## 『 ユニバーサル バズーカII 筐体 カテナチオの設置の注意 』

2017年4月1日現在 対応機種

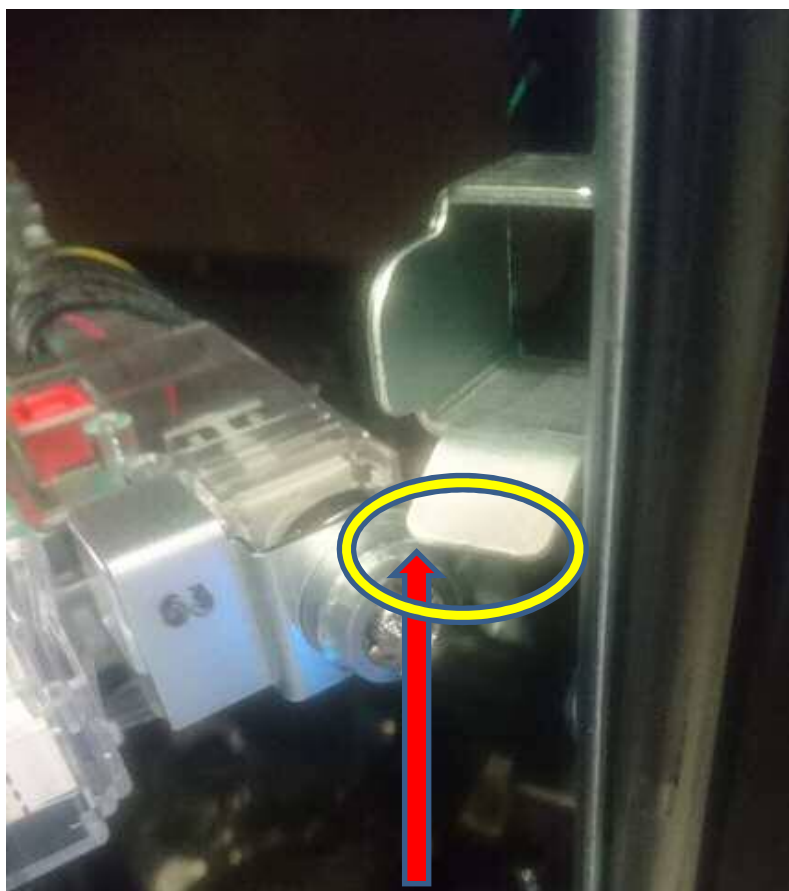
\*ユニバーサル バズーカII 筐体(バジリスクⅢ等)のカテナチオですが、  
上記画像の赤い矢印部分(シリンダーと筐体の受け部)が、出荷された筐体によって  
高さの個体差があり、ごくわずかですがカテナチオと干渉してしまう機械台がございます。  
干渉してしまう場合は黄色丸の部分(機械台 受け部)をペンチ等で斜めの角度を  
少し上げて頂き正常の位置に戻してカテナチオ本体と当たらないようにしてください  
筐体のドアの開閉がスムーズに出来れば完了です
